PROJET DE MODIFICATION PLU3 - FÉVRIER 2025

CAHIER COMMUNAL

HEM

Projet de modification du Plan Local d'Urbanisme Métropolitain (PLU3)
Décision du Conseil métropolitain du 28 juin 2024

Extrait de la carte générale de destination des sols montrant l'OAP Tribonnerie 2 (sur la zone AUCM, en jaune)

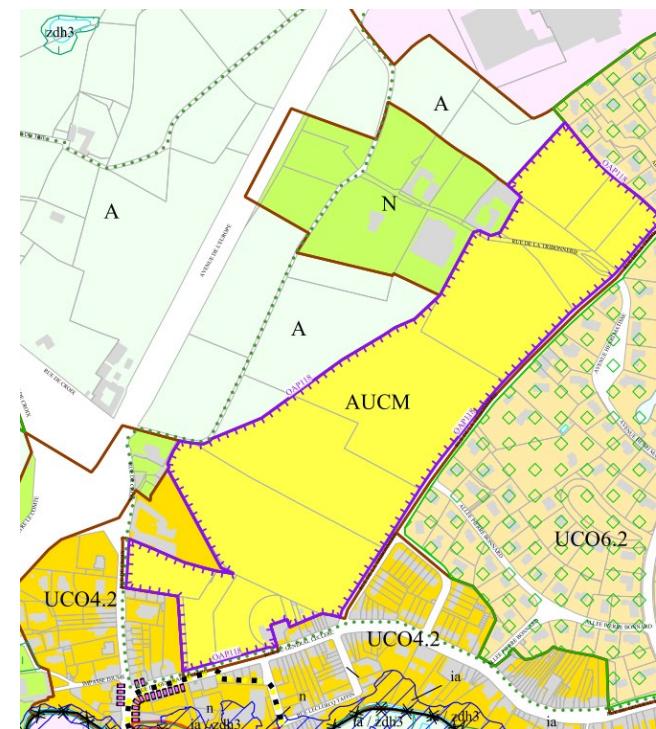
Dans le cadre de la mise en œuvre du projet, des études ont été menées pour évaluer la présence de potentielles zones humides sur le secteur. La présence de zones humides a été confirmée principalement au nord du site.

Il est donc proposé de revoir la programmation de l'OAP et de modifier le schéma d'aménagement d'ensemble pour tenir compte des zones humides présentes sur le secteur, et de préserver les enjeux de biodiversité liés.

- OAP n°118 Tribonnerie 2 : modification des parties « Organisation du stationnement », « Programmation », « Qualité architecturale, urbaine et paysagère » et « Participation à la trame verte et bleue et nature en ville ».

Extrait de la carte générale de destination des sols - Secteur proposé pour l'inscription d'un emplacement réservé au bénéfice de la commune (encerclé en noir)

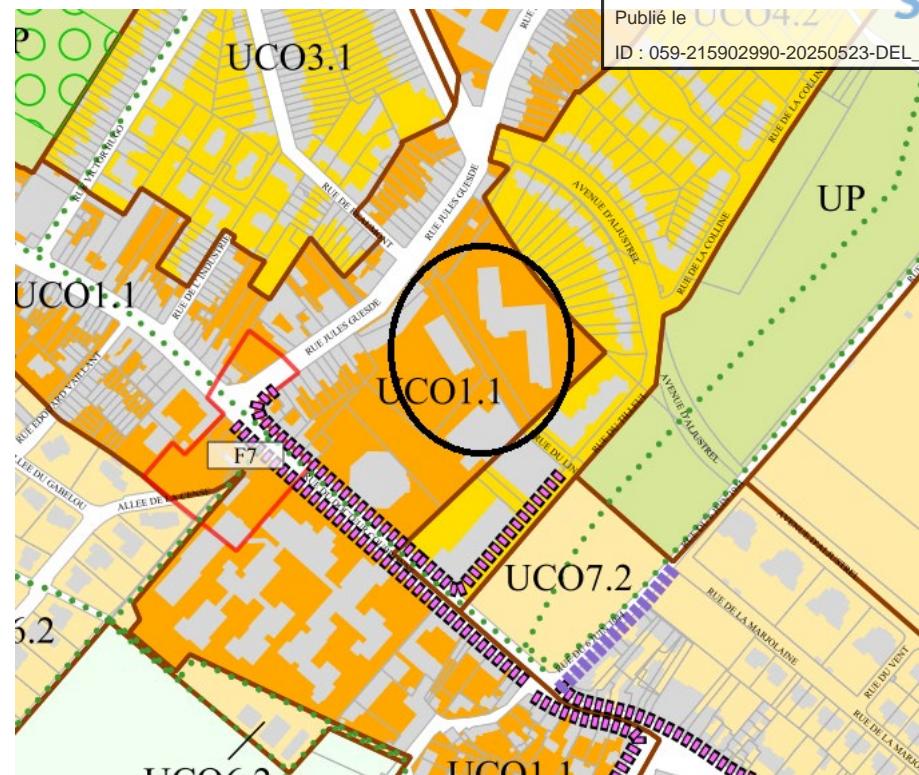
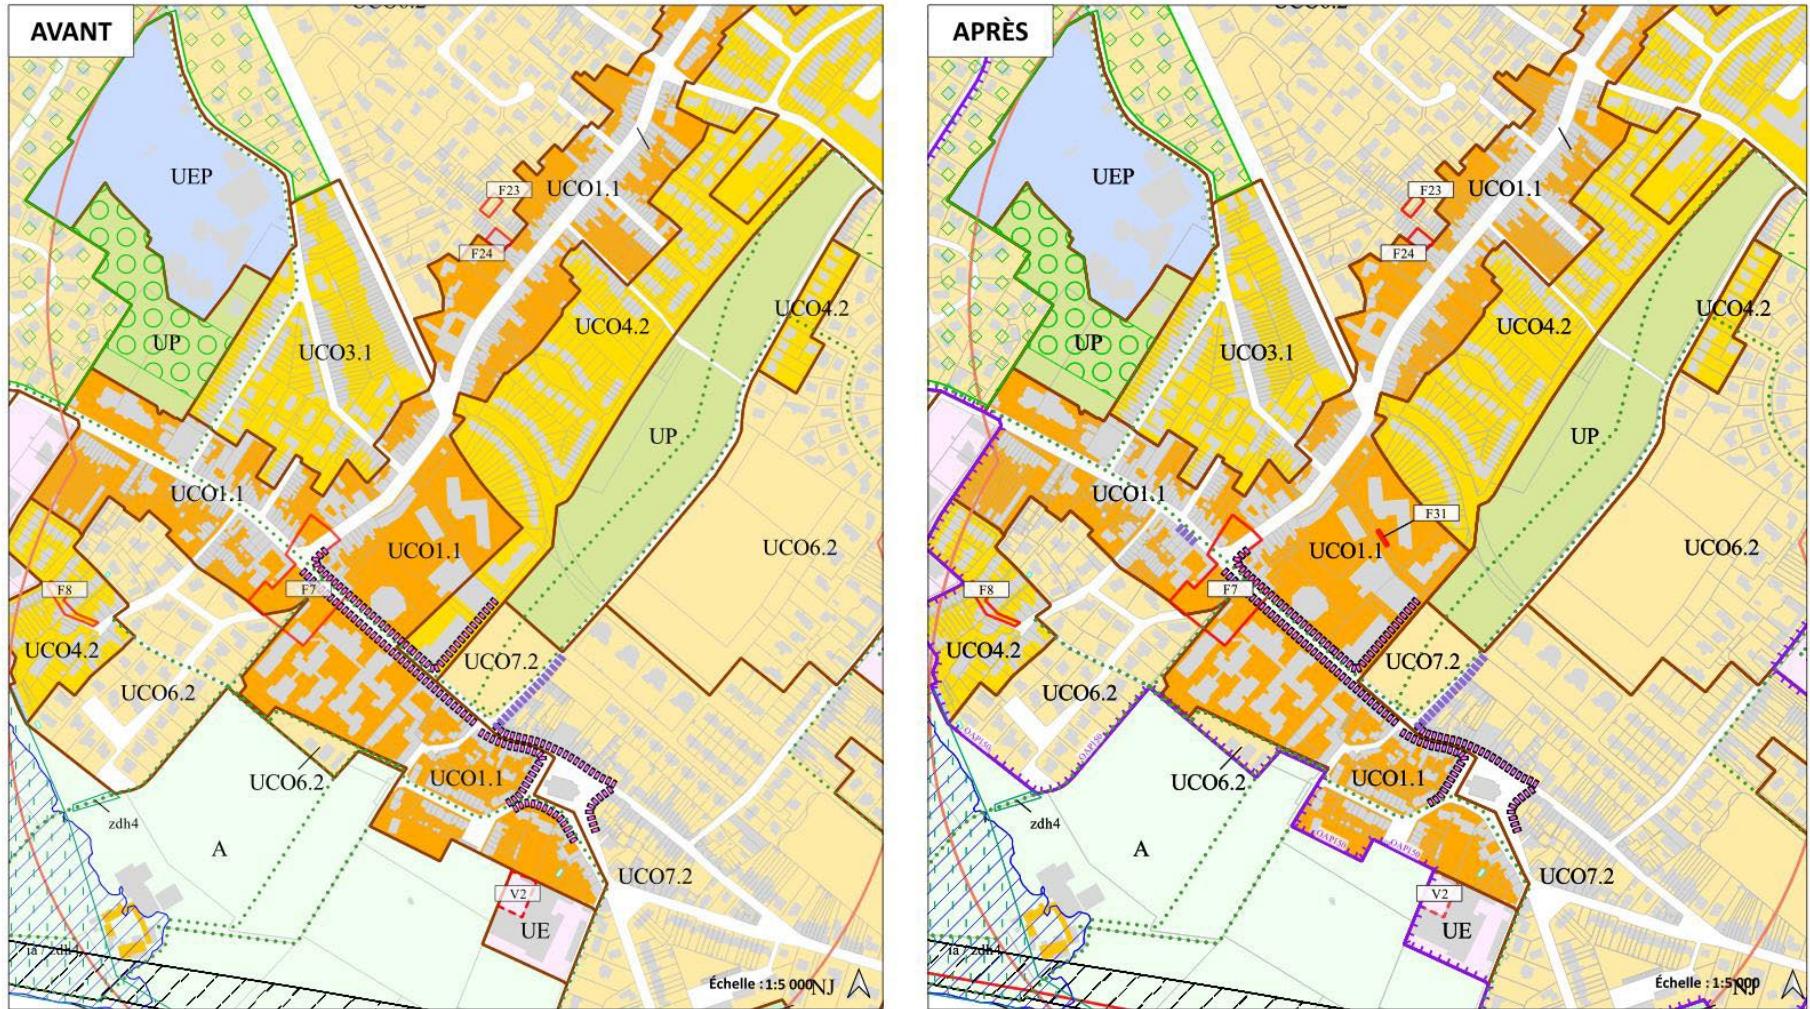
La rue du Lin a été identifiée pour un projet de création de stationnement, au droit de la résidence séniors Les Templitudes, afin de répondre aux besoins du secteur.

Il est proposé d'inscrire un emplacement réservé sur cette parcelle afin d'afficher et de faciliter la mise en œuvre du projet.

- Inscription de l'emplacement réservé F31, rue du Lin.

- Ajout de l'emplacement réservé d'infrastructure F31 au bénéfice de la commune, rue du Lin, avec comme programmation « Crédit d'une aire de stationnement ».

Extrait de la carte générale de destination des sols - Secteur proposé pour l'inscription d'un SPA simple (zone en UCO6.2)

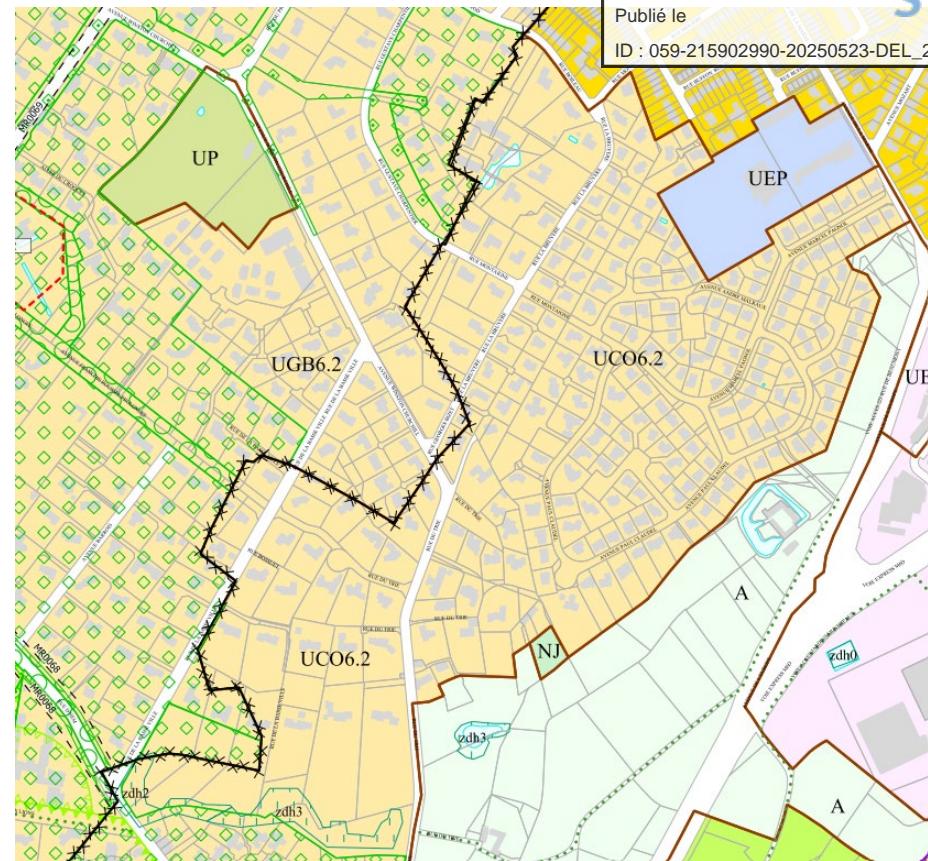
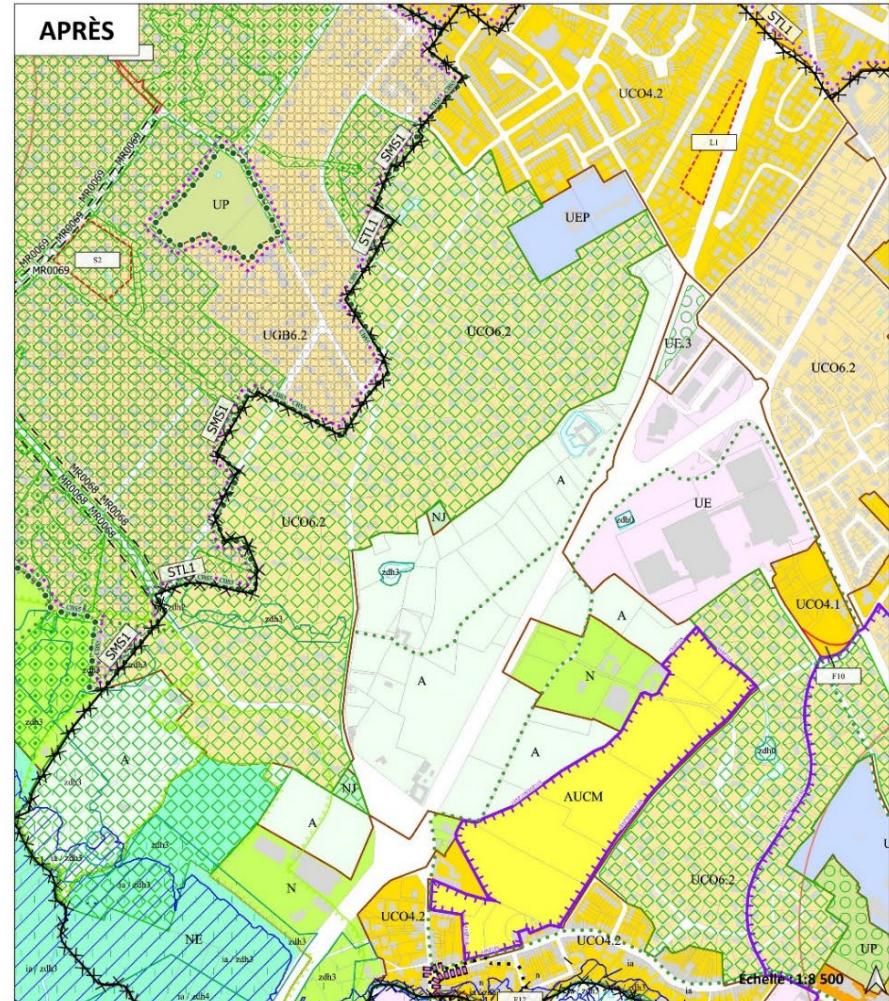
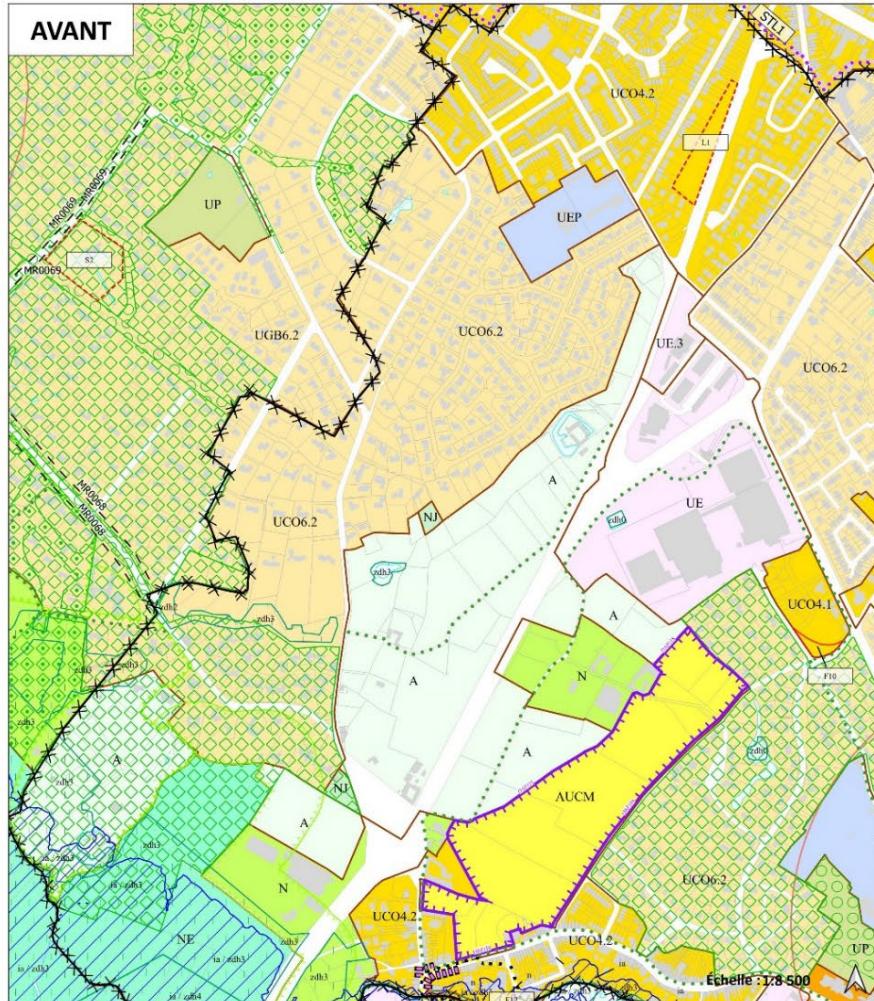
Le quartier Beaumont bénéficiait d'un secteur paysager et/ou arboré (SPA) simple au PLU2 qui a disparu au PLU3.

Afin de corriger cette erreur matérielle, il est proposé d'inscrire de nouveau un SPA simple sur le même périmètre.

- Inscription d'un Secteur Paysager et/ou Arboré (SPA) simple quartier Beaumont.

Extrait de la carte générale de destination des sols et vue aérienne - Secteur proposé pour l'inscription d'un EBC (parcelle AK0004)

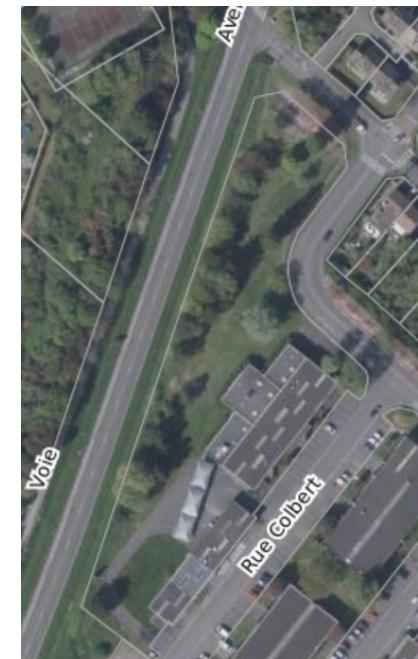
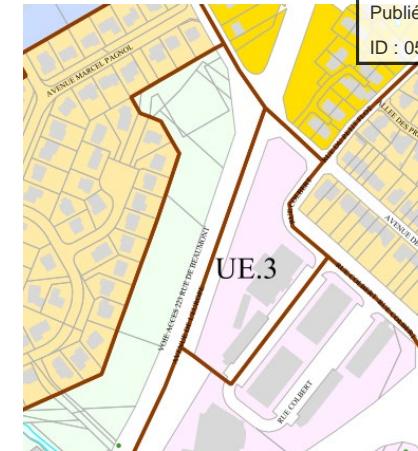
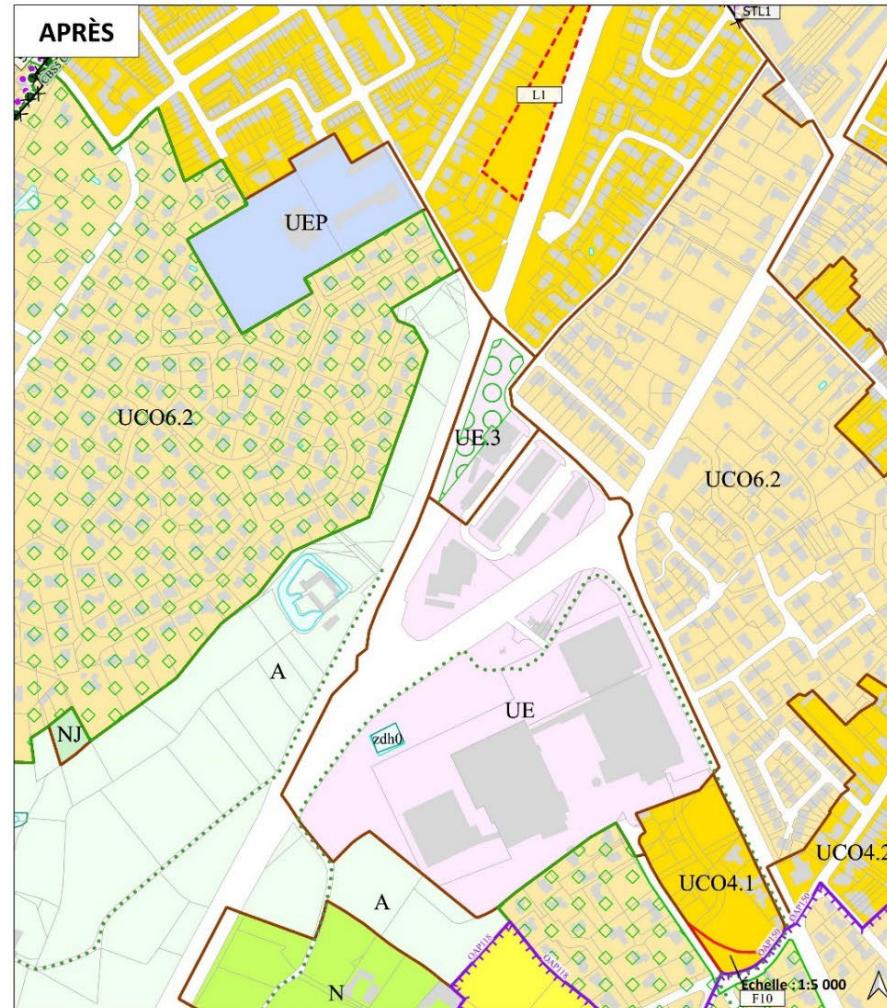
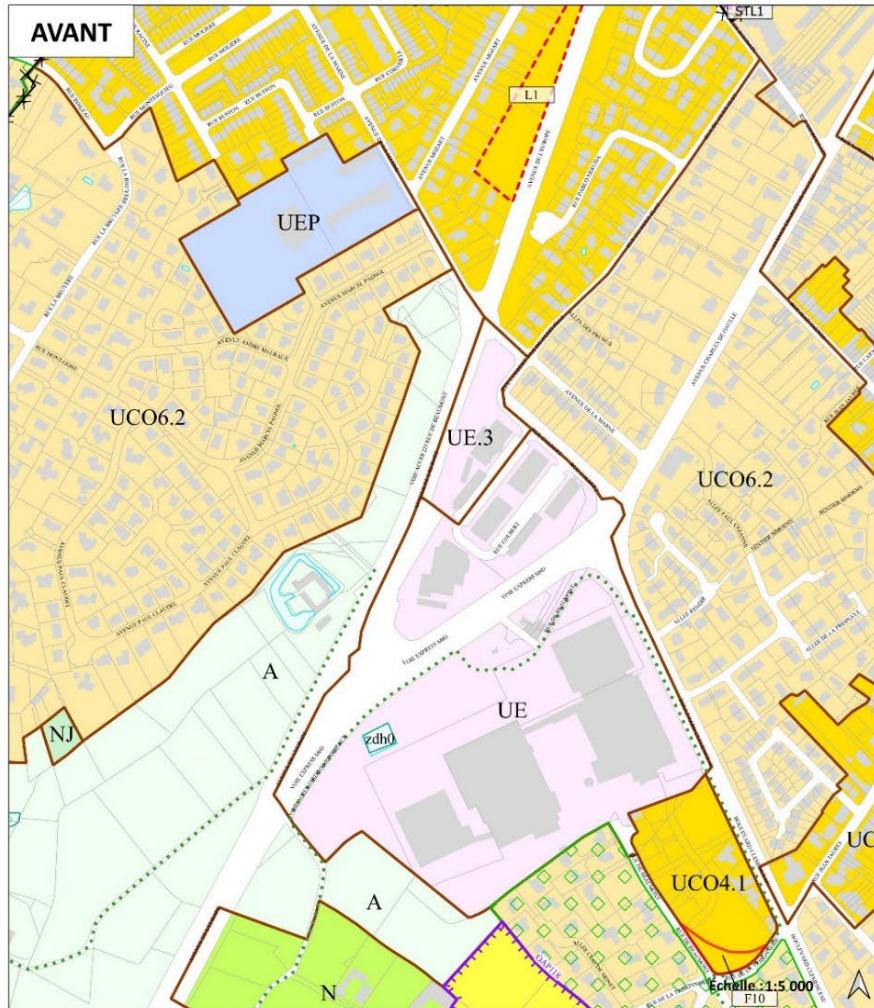
Au sein de la zone d'activités économiques, le long de l'avenue de l'Europe, des parcelles arborées nécessitent une protection environnementale.

Il est proposé d'inscrire un Espace Boisé Classé (EBC) sur une partie de la parcelle AK0004 afin de protéger ces espaces arborés.

- Inscription d'un Espace Boisé Classé (EBC) sur une partie de la parcelle AK0004.
